## 改善箇所説明図

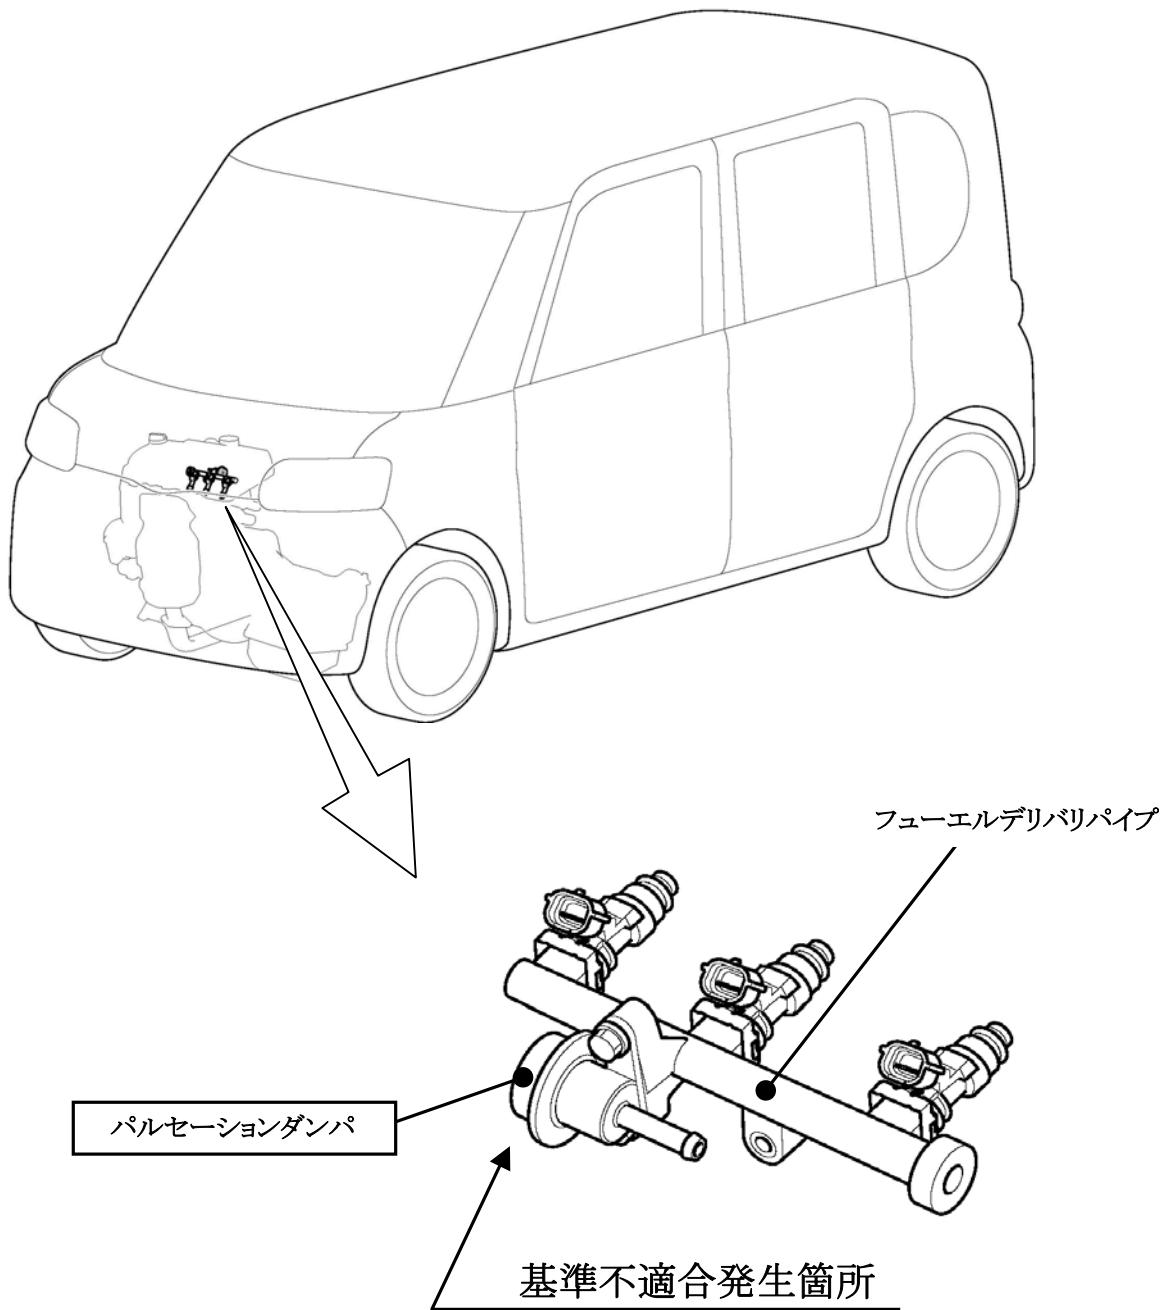
〔 エンジンの燃料装置において、パルセーションダンパ(燃料圧脈動減衰器)の製造工程でダイヤフラムを傷付けたものがある。そのため、そのままの状態で使用を続けると、車両の使用過程における燃料圧の脈動で当該ダイヤフラムの傷から亀裂が生じ、燃料が漏れるおそれがある。 〕

全車両、パルセーションダンパの製造番号を確認し、対象に該当するものは良品に交換する。

識別 : エンジルーム内左フロントストラット取付ナット付近に黄色ペイントを塗布する。
